RENOUVELLEMENT DE L'AUTORISATION DE DRAGAGE ET D'IMMERSION DU GPMNSN

**Mémoire de réponse à
l'avis de l'Autorité Environnementale:
Réponse au courrier du 11 juillet 2024**

26 août 2024

2.3 - Remarque 3 : Etat initial – Milieu vivant – Patrimoine naturel

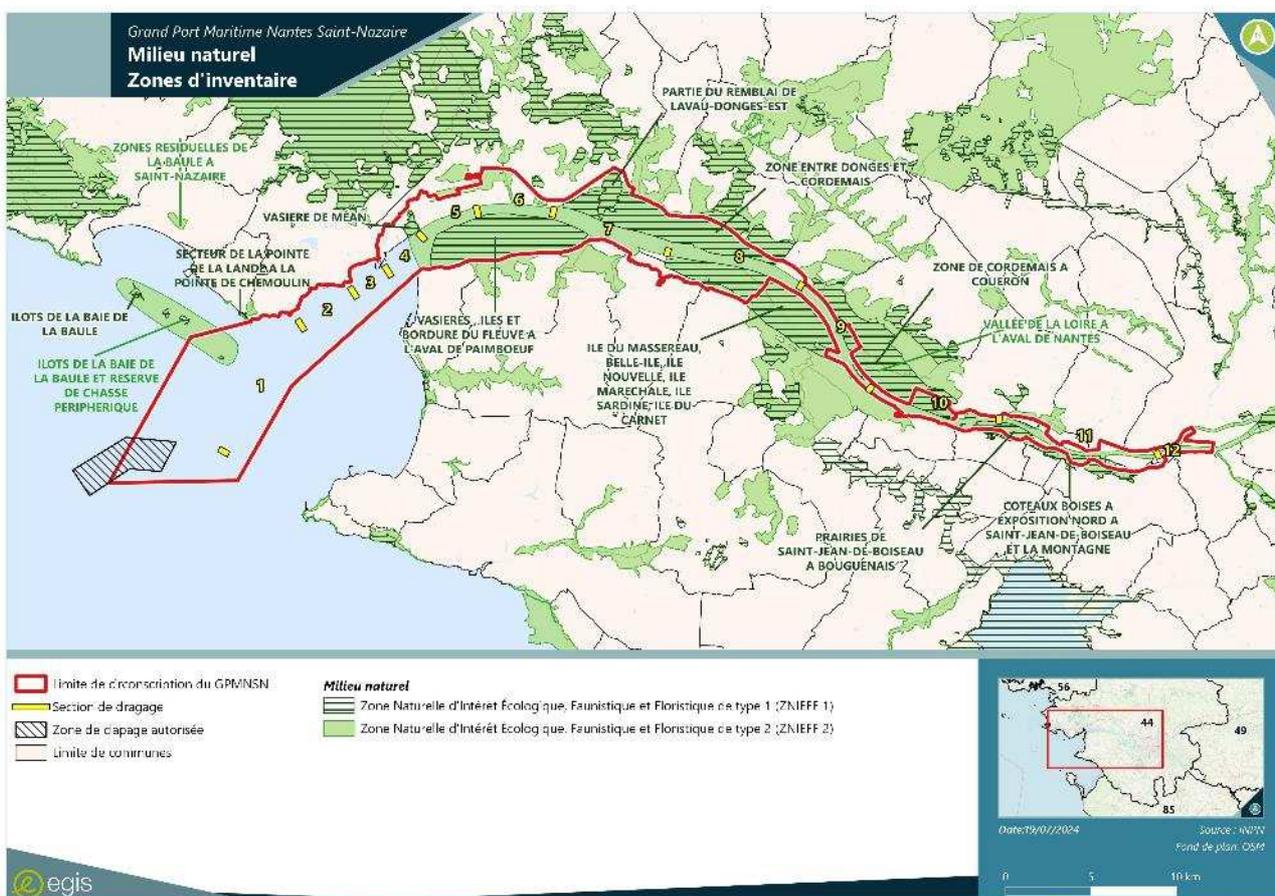
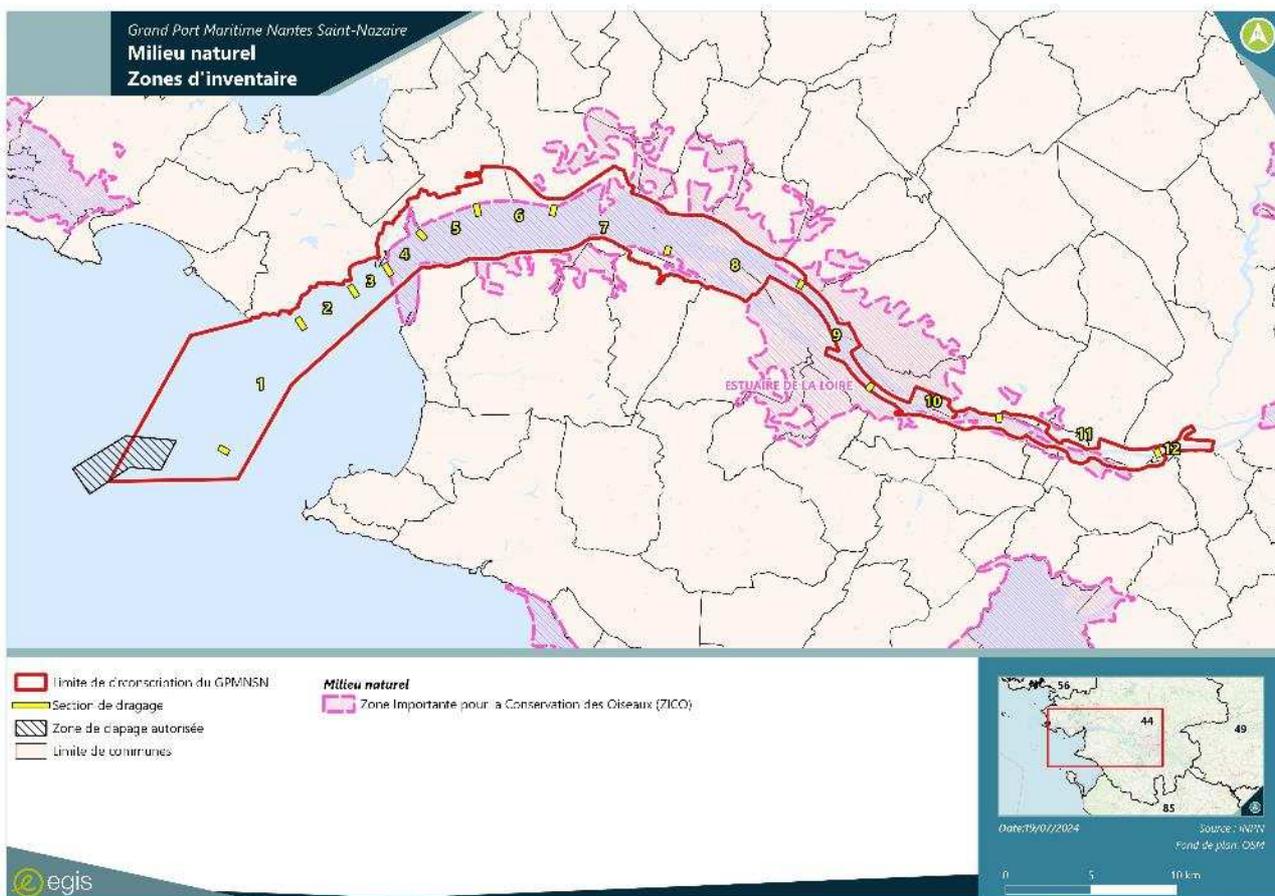
L'Ae recommande de mettre à jour l'état initial pour tenir compte de l'actualisation des désignations de Zones de Protection Spéciale et de Zones Spéciales de Conservation en application respectivement des directives « Oiseaux » 79/409/CEE et de la directive « Habitats, Faune, Flore » n° 92/43/CEE.

La légende des cartes a été reprise pour tenir compte de l'actualisation des désignations.

Figure 1 : Distribution géographique des observations de tortues marines dans la sous-région marine golfe de Gascogne (Sources : RTMAE, SHOM, IGN, ESRI, OSPAR, 2011) in MNHN, F. Claro & JC de Massary, 2012

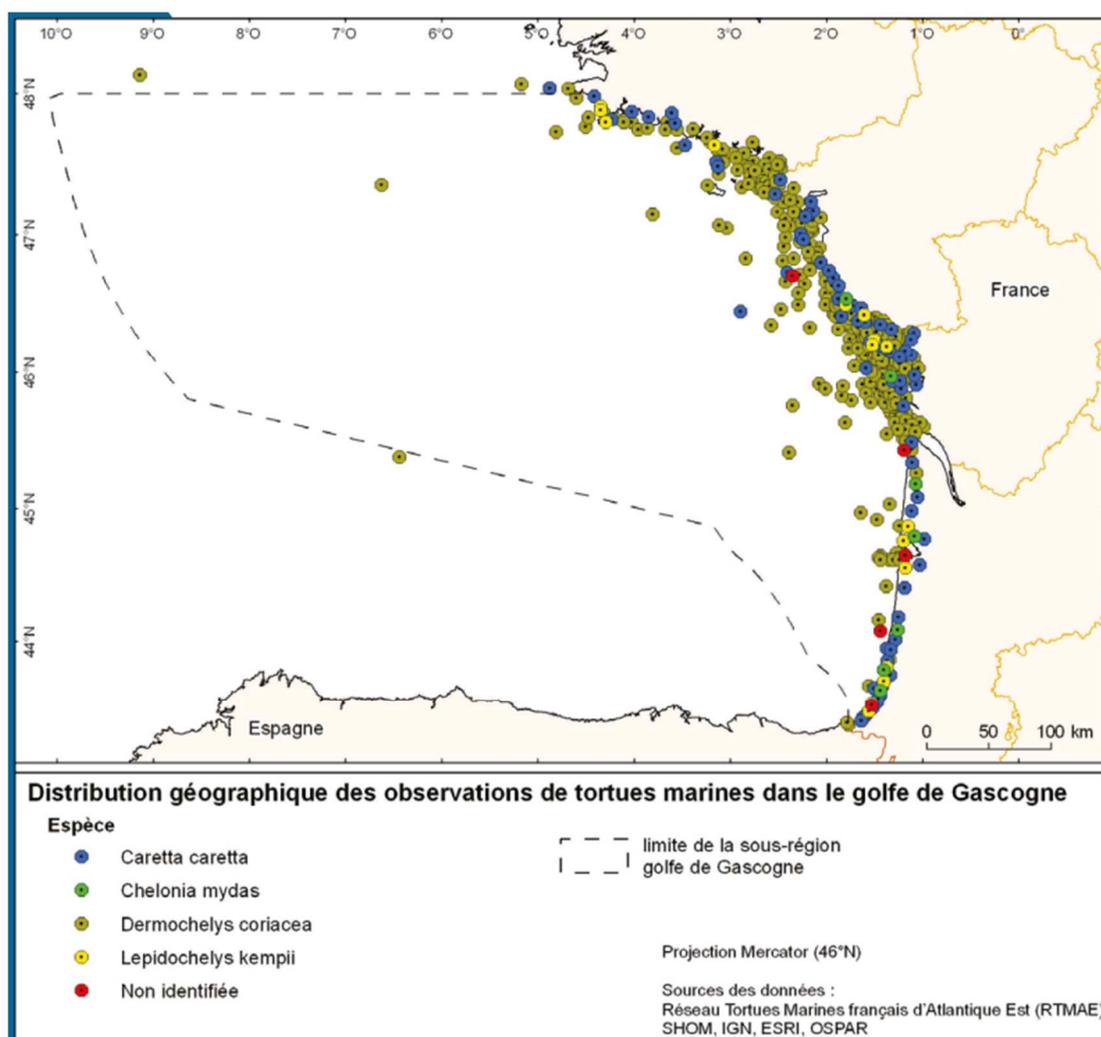
L'Ae recommande de préciser si la Tortue luth ou la Tortue caouanne sont susceptibles de fréquenter le secteur, de déterminer les incidences du projet sur ces espèces et les éventuelles mesures ERC le cas échéant.

Selon une étude du MNHN (F. Claro & JC de Massary, 2012), 1 877 observations de 4 espèces de tortues marines ont été recensées dans la sous-région golfe de Gascogne entre 1910 et 2010 : 1 543 observations de tortues luth (*Dermochelys coriacea*), 295 observations de tortues caouannes (*Caretta caretta*), 26 observations de tortues de Kemp (*Lepidochelys kempii*) et 7 observations de tortues vertes (*Chelonia mydas*). La figure ci-après présente la distribution géographique de toutes les observations de tortues marines réalisées entre 1910 et 2010. La fréquence moyenne d'observations au sein du golfe de Gascogne est inférieure à 7 individus par an pour la caouanne, et à 36 individus par an pour la tortue luth. Le nombre d'observations est très variable selon les années (0 à 47 pour la tortue caouanne ; 0 à 227 pour la tortue luth). Une augmentation sensible du nombre d'observations de tortues caouannes est notée à partir des années 1990 (11 individus par an en moyenne).

FIGURE 1 : ZONE D'IMMERSION DE LA LAMBARDE (15 SOUS-ZONES) ET SON EXTENSION (SOUS-ZONES 16 A 29) UTILISEE A PARTIR DE 2013

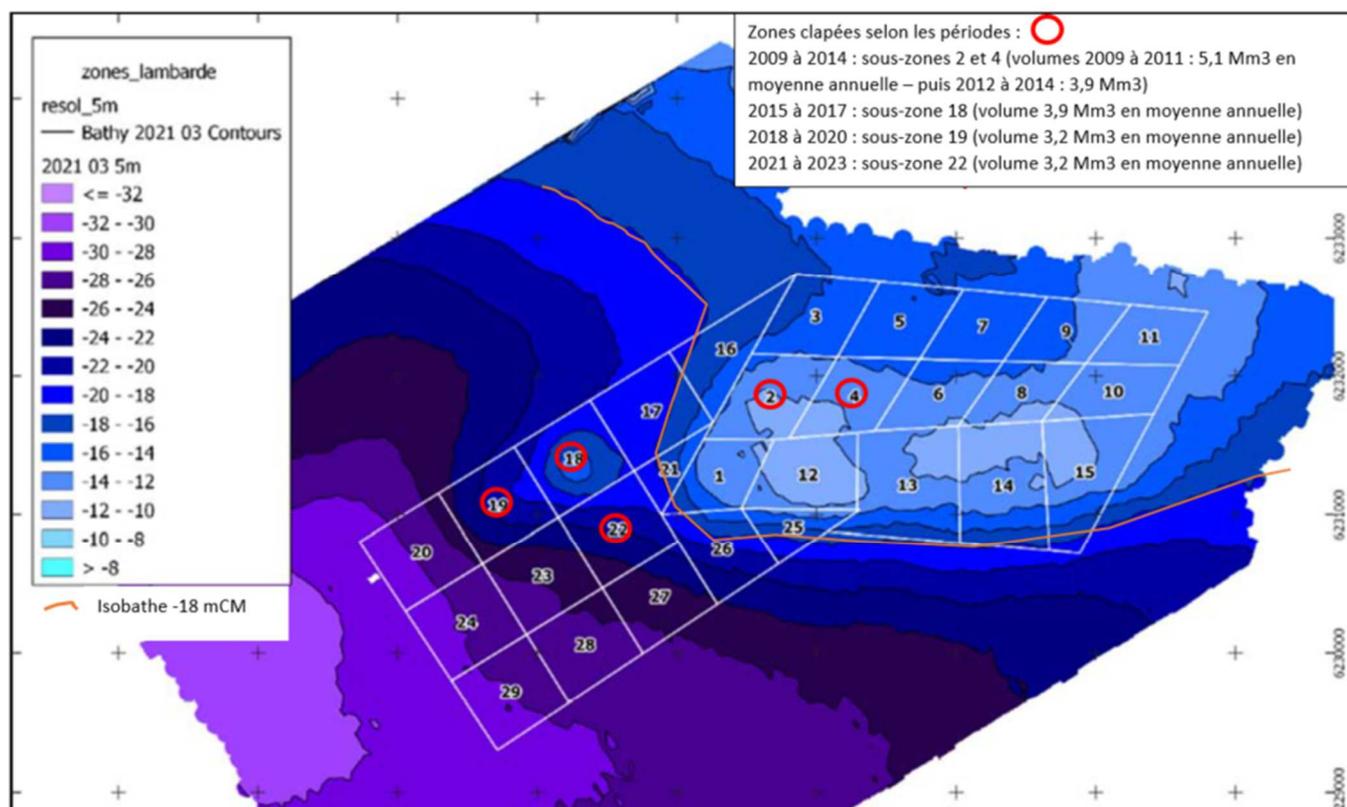
L'Ae recommande de prévoir des mesures d'évitement et de réduction, voire le cas échéant de compensation des incidences sur l'habitat des populations d'Ampeliscidés. Pour plus de lisibilité, l'Ae recommande par ailleurs d'indiquer sur une seule carte claire les différentes sous-zones d'immersion, les stations d'échantillonnage, ainsi que le degré de pression induite sur les habitats par l'immersion.

Selon l'étude de Bio-littoral (2022), les ampeliscidés sont principalement localisés dans la partie sud de la Lambarde et à proximité de ce secteur. Or, les clapages réalisés par le GPMNSN au cours des années précédentes et jusqu'en 2022 ont eu lieu sur les casiers 18, 19 et 22 correspondants aux stations 22 et 27 de la figure ci-dessous. Les Ampeliscidés n'ont donc pas été directement impactés par les clapages (recouvrement) mais par les effets de ces derniers (turbidité et redépôt des sédiments en suspension).

La première mesure de réduction que le GPMNSN pourra mettre en œuvre concerne le choix du casier de clapage en faisant appel aux casiers 20 et 23 au lieu des casiers 24, 28 et 29. Une recherche pour réduire les volumes clapés sur ces 3 casiers sera menée par le GPMNSN. Une attention particulière sera accordée aux Ampeliscidés dans les études environnementales à venir afin de délimiter au mieux leur répartition sur et autour de la Lambarde. Des mesures pourront être proposées au comité technique de suivi des dragages du GPMNSN en fonction des résultats.
